Van: 5.1.2e <5.1.2e@vitens.nl>
Verzonden: vrijdag 10 oktober 2025 14:19
Aan: 5.1.2e; 5.1.2e; 5.1.2e; 5.1.2e; 5.1.2e; 5.1.2e; 5.1.2e
5.1.2e; 5.1.2e
Onderwerp: RE: DO tekeningen Boshoven

Onderwerp: DO tekeningen Boshoven

Onderwerp: RE: dwarsprofielen Boshoven

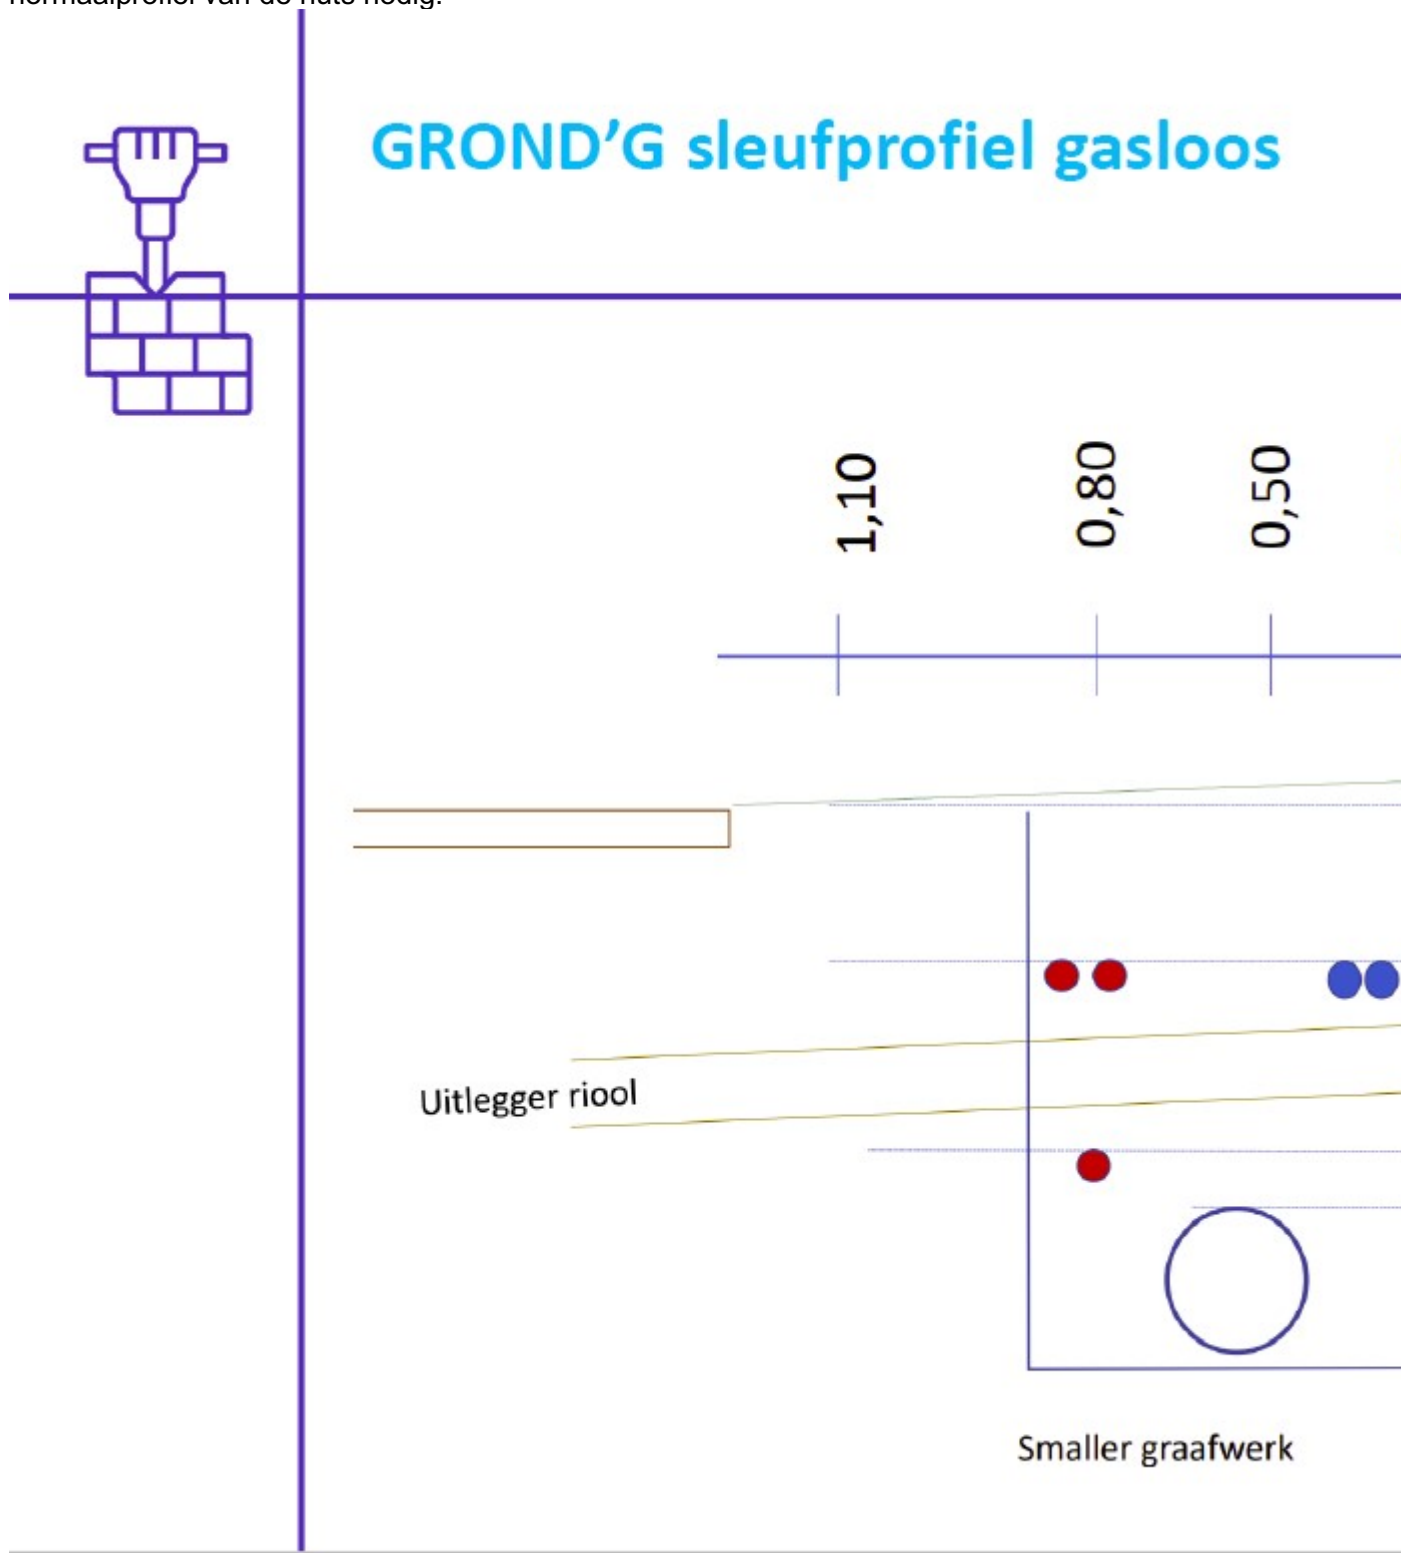
Dat ziet er goed uit, kun je op de tekeningen ook aangeven, waar de dwarsdoorsneden zijn gemaakt?

Waarschijnlijk vallen ze nog over de maatvoering. Wat mij betreft en voor alle duidelijkheid graag toevoegen aan de profielen. De nuts wil weten hoeveel ruimte er is voor kabels en leidingen. We kijken ze maandag nog even na en dan gaat het DO opnieuw naar de nuts. Voor het hele smalle profiel ook de afstand van riool tot waterleiding weergeven. Hiervoor is het normaalprofiel van de nuts nodig.

De uitlegger van het riool, huisaansluiting of kolkaansluiting gaat meestal over de waterleiding heen. In het geval van Boshoven, woningen woonconcept kiezen we ervoor, dat de uitleggers onder de waterleiding door gaan. Hierop kom ik maandag terug.
